### **EXTENSION DES TRIBUNES DU STADE GABRIEL MONTPIED – COMMUNE DE CLERMONT-FERRAND (63)**

Autorisation environnementale / Mémoire en réponse  
aux avis des Services de l'État

Autorisation environnementale / Réponse aux avis des Services de l'État

### Note d'EODD Ingénieurs Conseils

Figure 5 : Localisation des sondages pédologiques (source : Diagnostic 4 saisons EOOD)

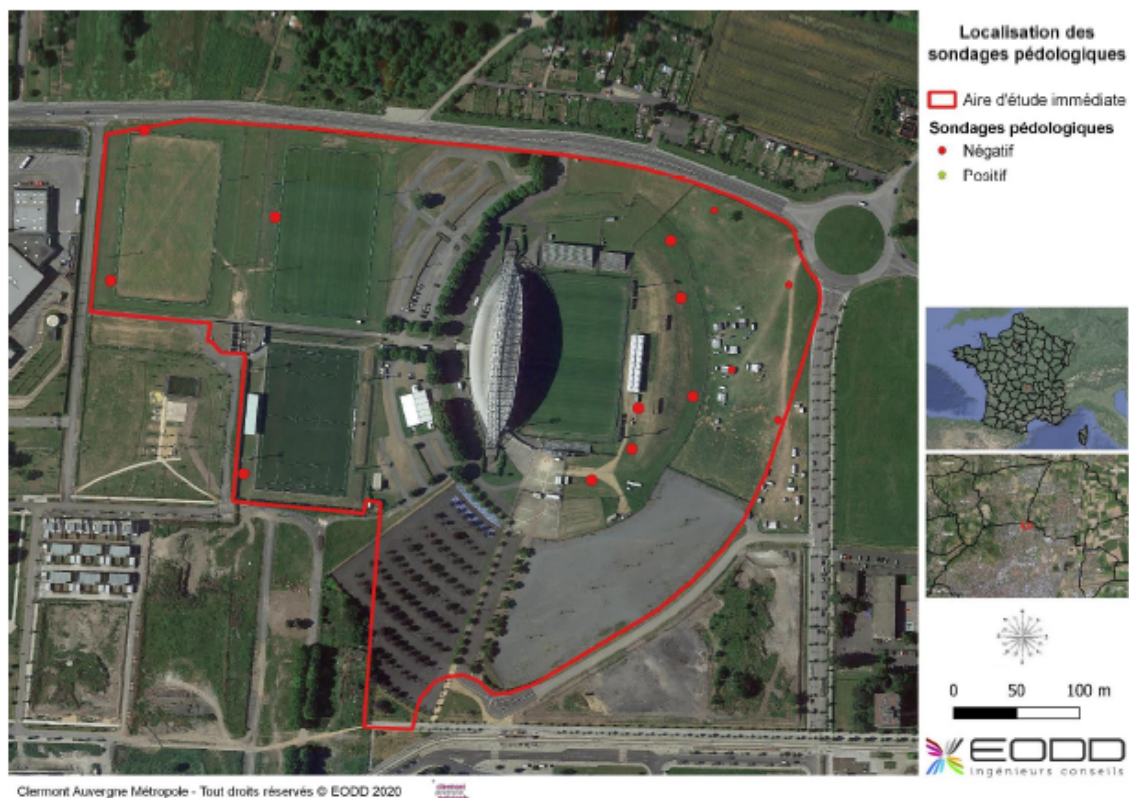
Le nord-est du site n'a pas pu être sondé en raison des recherches archéologiques en cours lors du passage sur le terrain. Cependant, les fosses creusées pour les fouilles ont permis de constater l'absence de trace de zone humide (profondeur supérieure à 1,50 m), comme l'illustrent les photographies ci-dessous, prises lors du passage sur le terrain pour la reconnaissance des zones humides.

L'absence de sondages en bordure nord s'explique par les résultats négatifs des sondages effectués entre le nord-est et le nord-ouest ainsi que par l'homogénéité de la topographie et la végétation du site à cet endroit.

Figure 14 : Exemple évaluation transparence clôture portail Sud

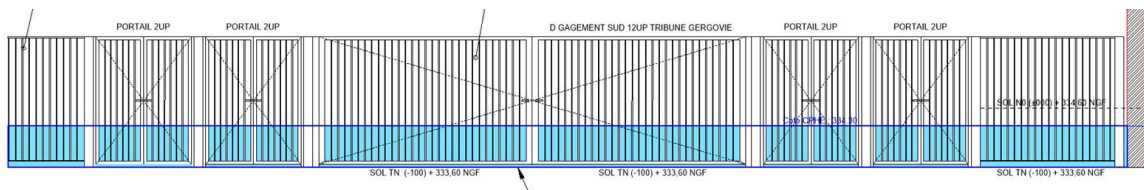
- « Dans le cas de réalisation de clôtures, celles-ci devront assurer la transparence hydraulique en étant ajourées au minimum sur les  $\frac{3}{4}$  de la surface située sous la cote de mise hors d'eau »

La préconisation de la DDT avec 75% de transparence hydraulique des clôtures sera prise en compte. Pour chaque clôture ce contrôle sera réalisé en faisant varier la cote d'inondabilité.
